PATRIMOINE

Aménagement du parvis de l'Église et des Abords proches Avis sur la Restauration de la Structure porteuse

La commune de Montgesoye souhaite avoir un avis sur l'aménagement du parvis de l'Église en conservant son caractère patrimonial. Elle souhaite aussi avoir un avis sur le cheminement existant pour le rendre plus agréable à arpenter.

De plus, la restauration des contreforts - éléments structurels de cette édifice religieux - devient imminente, et un avis sera formulé sur ces travaux ; c'est dans ce contexte que le CAUE a été sollicité.

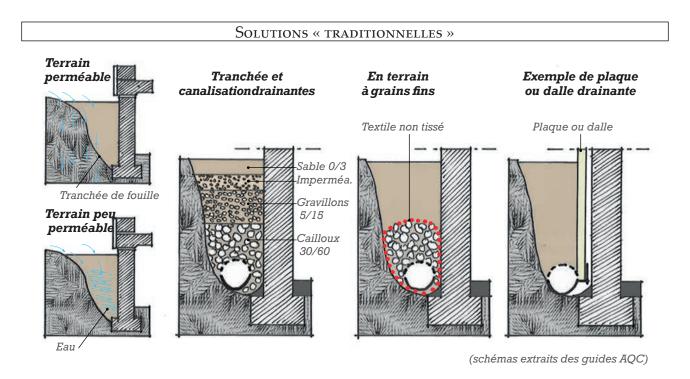
De plus, un plancher bois refait plusieurs fois par la commune s'affaisse; forcément il y a un problème d'humidité et/ou de ventilation qui peut être une conséquence due à cette espace intérieur semienterré.

Il a été conseillé à la commune de défaire ce plancher et ainsi voir ce qu'il se passe en-dessous afin de trouver une solution pérenne.

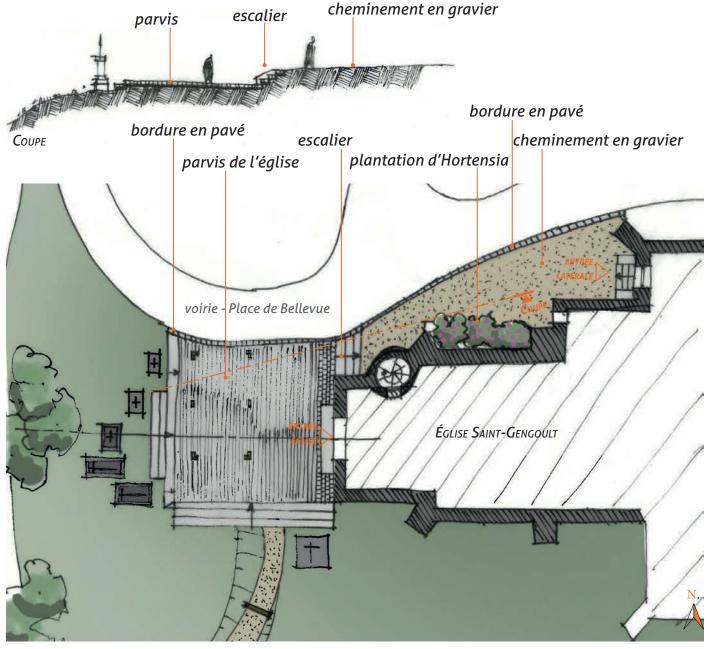
Au niveau de l'escalier au bas du site, il serait opportun de retravailler le garde-corps et main courante qui ne doit pas être réglementaire. L'espace entre la lisse horizontale et la main-courante est trop important, il ne doit pas accéder 18 cm. Le barreaudage peut être aussi vertical avec un espace entre chaque lisse de 11 cm.

De plus, un peu après le palier, l'arase du mur de soutènement n'est pas pourvu de garde-corps. Il est plus que recommandé de continuer cette protection à minima d'1,00 mètre pour éviter la chute (cf. Photo commentée ci-dessous).

garde-corps absent

garde-corps non réglementaire

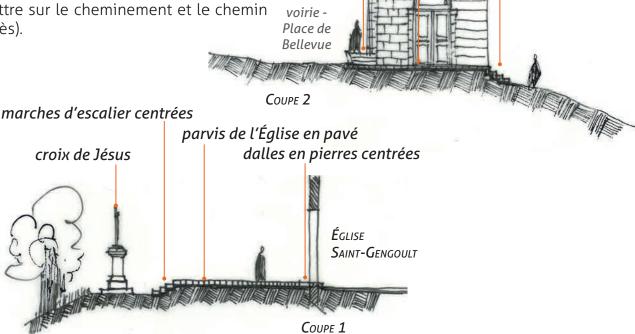
Ensuite, l'espace d'entrée assimilé au parvis de l'église n'est pas plat, il pourrait exister une différence de niveau d'environ 50 cm entre le seuil du porche et la future fin du parvis proche des croix et pierres tombales faisant face à l'entrée (bien entendu, une étude altimétrique sera de rigueur pour réfléchir à la réalisation de ce parvis).

lci, il est proposé de prendre comme référence le niveau altimétrique du seuil du porche pour être de plain-pied dès l'entrée de l'église (même si il existe des différences de niveau à l'intérieur de l'édifice). Les trois dalles en pierres seraient déposées, et seulement deux seraient reposées, mises de niveau et centrées dans l'axe de la croix et de la porte de l'église.

Parvis de l'Église, Hypothèse 1

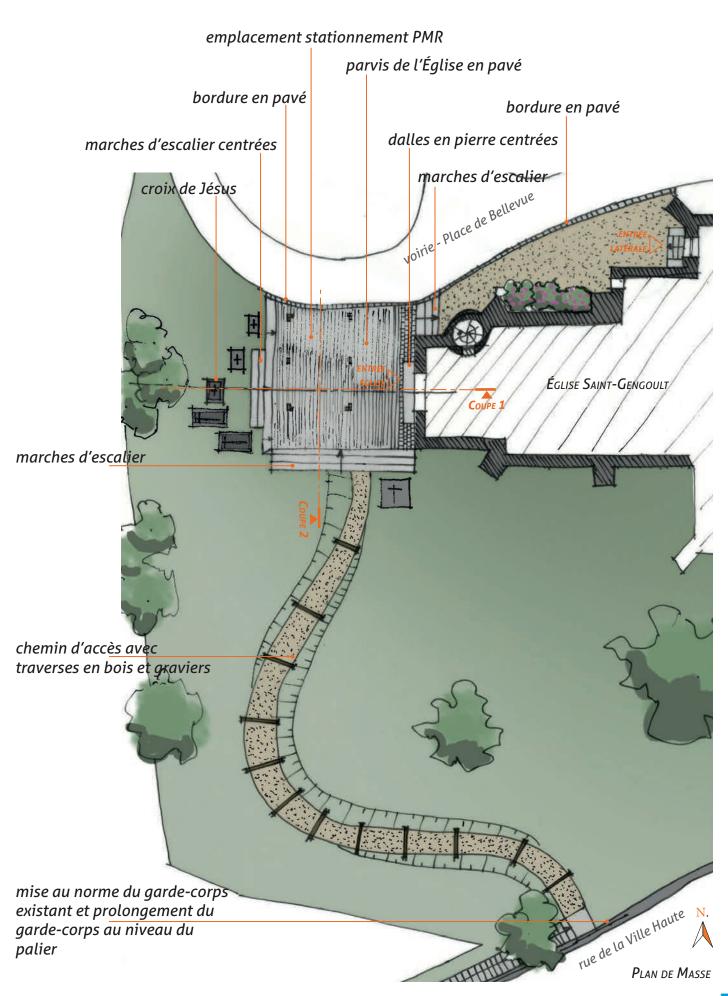
Tout comme le cheminement, ce parvis doit être travaillé sur ces limites ; une bordure en pavé est proposée également pour avoir une unité et continuité entre tous les espaces retravaillés.

- La limite Nord avec la voirie serait vraisemblablement de même niveau ;
- La limite Est, un escalier serait réalisé pour rendre le cheminement en graviers le plus plat possible et ainsi éviter le ravinement ;
- La limite Sud en lien avec le chemin d'accès, un escalier sur toute la longueur du parvis serait à réaliser ;
- La limite Ouest, l'escalier se diviserait en trois partie, dont une centrale avec plus de marches et axé sur la porte d'entrée et la croix, et les deux extrémités serait fournies que d'une ou deux marches afin d'éviter d'avoir une différence de niveau trop important entre le parvis et le terrain naturel (si cette différence est égale ou supérieur à 0,50 m, un garde-corps de sécurité devra être posé).

marches d'escalier

marches d'escalier

Et pour finir une place de stationnement dédiée au personnes à mobilité réduite pourrait s'imaginer sur la parvis marqué au sol par des pavés ayant une teinte différente de celle du pavage du parvis (par exemple une teinte plus jaune et pourquoi pas la même teinte que les graviers à mettre sur le cheminement et le chemin d'accès).

Parvis de l'Église, Hypothèse 2

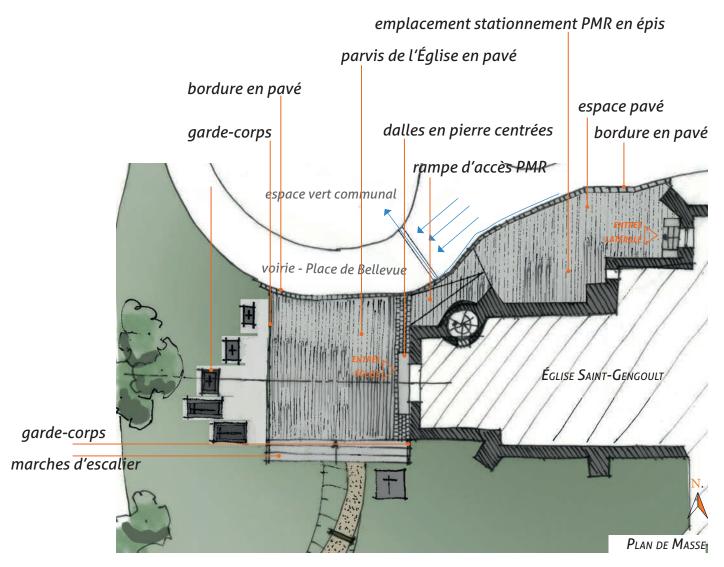
Cette proposition identifie un limite différente du parvis de l'église - la limite Ouest où se trouve la croix et les pierres tombales. Cette limite n'est plus accompagnée par des marches pour limiter la différence de niveau entre le sol naturel et le pavage. Ici, il est proposé de réaliser un garde-corps en ferronnerie sur toute cette limite allant jusqu'aux marches linéaires au Sud.

Également, la place PMR serait à réaliser en épis le long de la façade de l'église. Pour ce faire, il se peut que la voirie soit revue à ce niveau pour que cette place soit réalisable par rapport à son emprise au sol.

De plus, cette hypothèse propose de réaliser un pavage complet sur cette espace. Et pour avoir un cheminement accessible aux personnes à mobilité réduite depuis la place de stationnement lui étant dédié, il sera nécessaire de réaliser une rampe pour accéder au parvis de l'église.
